# 取扱説明書 カムシャフト VQ35HR追補版

# 取扱説明書 CAMSHAFT FOR VQ35HR NOTI

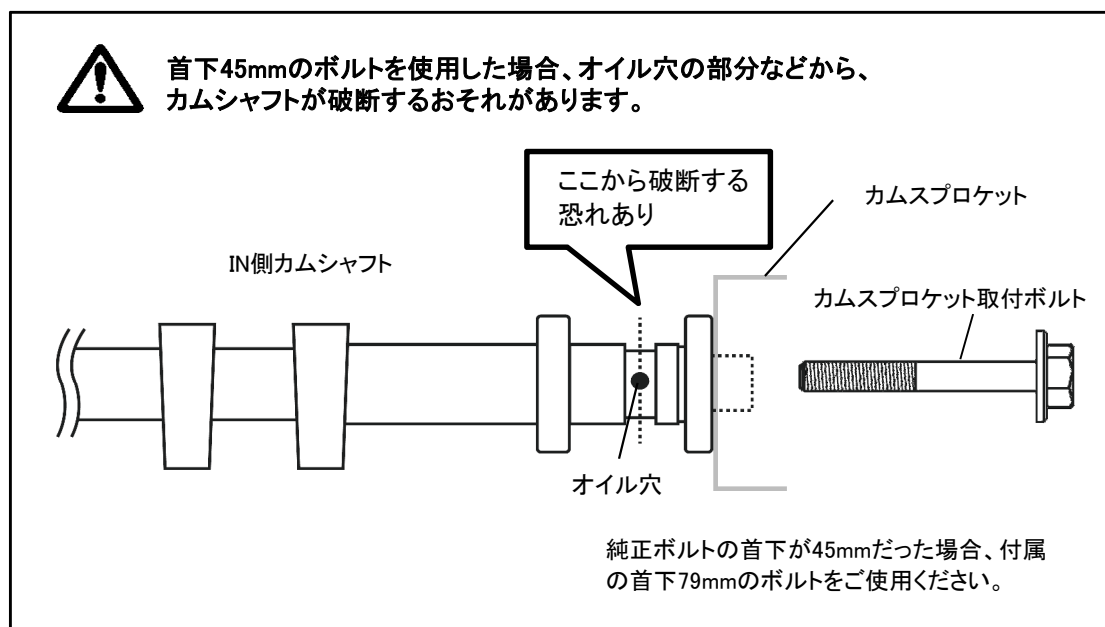
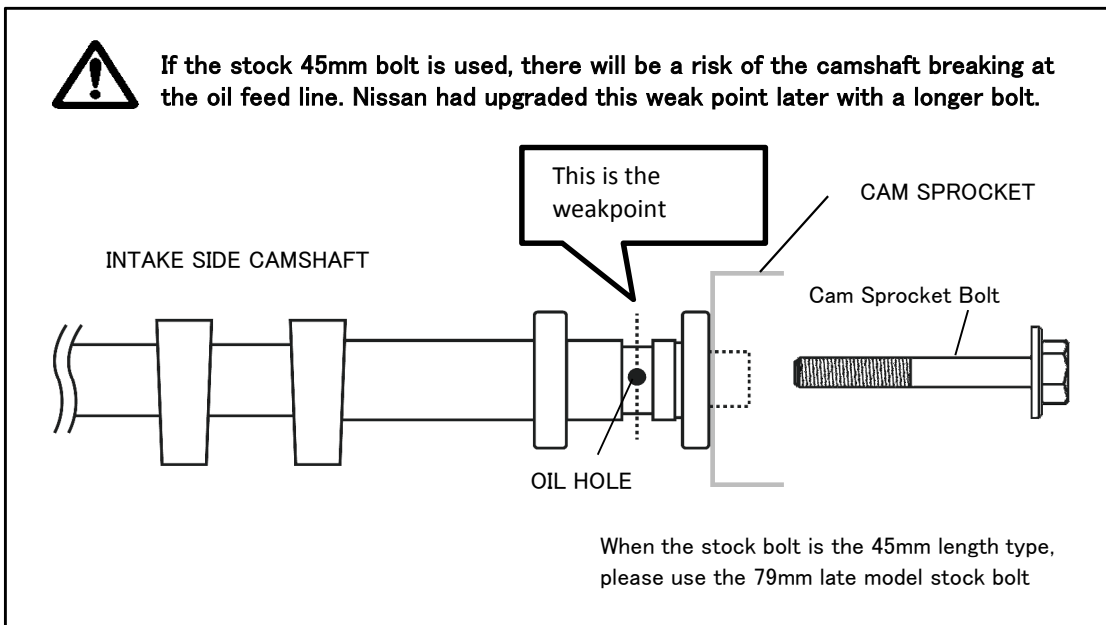
純正のVQ35HR用インテーク側カムシャフトのカムスプロケット取付ボルトには、首下が45mmと79mmの2種類のものがあります。これは取付強度の向上のため改良されたものと思われます。純正カムスプロケット取付ボルトの首下が45mmのものであった場合、TOMEI VQ35HR用のカムシャフトをご使用になる際、付属の首下79mmのボルトに交換し、取付を行なってください。

The stock VQ35HR Intake Camshaft Cam Sprocket came with 2 different stock bolt length types, 45mm & 79mm. It seems that the manufacturer made a change in size to improve strength and durability. If the Cam Sprocket bolt was the 45mm type, please replace the bolt with the late model stock 79mm bolt when you install our VQ35HR camshaft. This will ensure reliability.

**!** 左右バンクとも交換してください。

**!** Change the bolt on both Left and Right side banks.
